はやぶさ2プロジェクトの 事前評価質問に対する回答 (その2)

平成23(2011)年11月22日

宇宙航空研究開発機構

本資料は、平成23年6月27日(月)に開催された第2回推進部会における はやぶさ 2プロジェクトの説明に対する構成員からの追加質問に対し、独立行政法人宇宙航空研究 開発機構(JAXA)の回答をまとめたものである。

****** 補足:推進2-1-1 15ページ *******

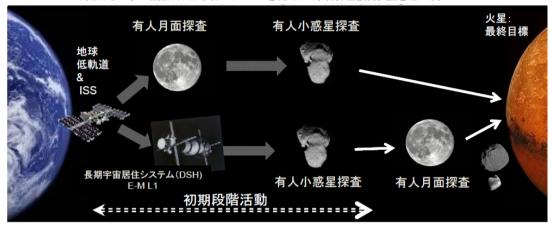
第2回推進部会において、はやぶさ2のミッションの第一義は Exploration であることがほぼ了解されました。ところが、これまでの「宇宙探査」の定義では「人類活動領域の拡大」という曖昧な定義となっており、今後、宇宙開発委員会において議論が必要と思います。そこで、とりあえず、推進2-1-1の15ページの ISECG が描く探査シナリオの中では、はやぶさがどう位置付けられるか示してください。

また、ISECGは、国際協働ベースの有人宇宙探査計画を技術的に検討・調整するため、2007年に設立された国際宇宙探査協働グループ(ISECG)です。ISECGにおいては、最終的に有人火星探査を見据えつつ、有人探査活動の当面のロードマップ、シナリオなどの検討を進めています。

現在、ISECGで想定しているミッションシナリオの概要は、次の2つです。

- ①有人月探査を第1ステップとして有人小惑星探査に続けるシナリオ
- ②長期宇宙居住システム開発と有人小惑星探査に注力したシナリオ はやぶさミッションは、有人小惑星探査を含む今後の探査活動において、探査技術のプリ カーサ・ミッションとして貢献できるものとなります。

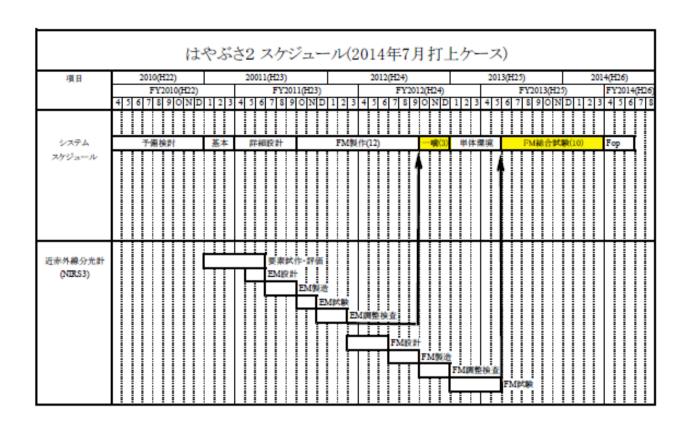
開発スケジュールの成立性に関連し、近赤外分光計開発スケジュール(特にEM製造・試験)が適切であることを示すこと。

2014年7月打上げに向けて、サブコンポーネントとしては、1次噛み合わせとFM総合試験がマイルストーンになります。近赤外線分光計は新規開発機器であり、EMとFMを製造することとしています。EMでは主に熱設計および構造設計の妥当性と電気的な性能の確認を行い、その結果をFM設計にフィードバックさせます。現在の開発スケジュールではFM品を一次噛み合わせ試験に間に合わすのは困難なため、電気的な性能はFMと同等で部品選定レベルのみ異なるEM品で確認を行うこととしています。FM総合試験にFM品を間に合わせるためには、2012年3月にはFMの設計を開始し、同7月には製造を開始する必要があると考えています。一方、EM品の設計は完了しており、既に光学系および検出器の製造を完了し、現在熱設計と構造設計の妥当性の確認のための熱平衡試験および機械環境試験を実施中であり、これらによりシステムとのI/Fを確認します。その後、FM設計開始まで約3カ月をEMの調整検査および不具合改修の期間としています。現在FMの設計期間を4カ月とっており、このうち1カ月をEMの調整検査や試験で問題が生じた場合の対応期間にあてることも可能と考えており、厳しいスケジュールではありますが、開発スケジュールは妥当であると考えています。
